uw kenmerk	-/-
ons kenmerk	20220297_a2MEMO
onderwerp	Reactie n.a.v. zienswijze
project	Ontwikkellocatie te Oene (Kloosterhof)
projectnummer	20220297
datum	28 februari 2024
behandeld door	Joshi Lenferink
email	J.Lenferink@geofoxx.nl
mobiel	06-13584675

Tabel 1: Berekening benodigde waterberging

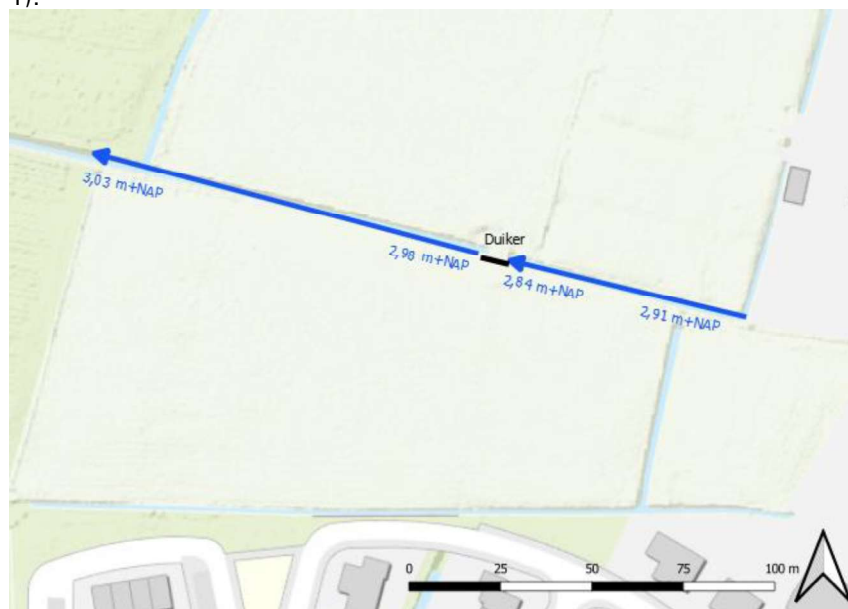
Bij de voorgestelde bebouwing wordt ca 53% verhard. Weliswaar worden een drietal wadi's aangelegd, maar in mijn beleving zal dit onvoldoende zijn, mede gelet op het hoge percentage verharding.

In het waterhuishoudkundig plan (Geofoxx, project 20220297/LGIE, 17 juni 2022) is uitgegaan voor het verhard oppervlak van 3.765 m² verharding voor wegen/parkeren en 4.225 m² aan bebouwing. In de huidige uitwerking is dit aanzienlijk minder omdat de parkeervakken worden uitgevoerd in waterdoorlatende grasstenen en het werkelijk bebouwingsoppervlak maar 2.457 m² is.

Uit contact met de gemeente Epe en het waterschap Vallei en Veluwe blijkt dat er een berging van 60mm per m² verhard oppervlak moet worden gerealiseerd. De oppervlaktes verharding

zijn herberekend op basis van de laatste tekeningen en weergegeven in tabel 1. Hierbij zijn de waterdoorlatende grasstenen (halfverharding) voor 50% meegerekend.

Verhard oppervlak afgerond (m ²)	Bergingseis (mm)	Berging afgerond (m ³)
Verharding wegen/parkeren	4.073	60	244
Bebouwing	3.140	60	188
Totaal:	7.213		433
Berging voorzien			493 m ³
Overschot			60 m³

Uit de herberekening blijkt dat er ruimschoots voldoende waterberging gerealiseerd wordt binnen het plangebied om het hemelwater te bergen, infiltreren en in extreme gevallen af te voeren naar buiten het plangebied.
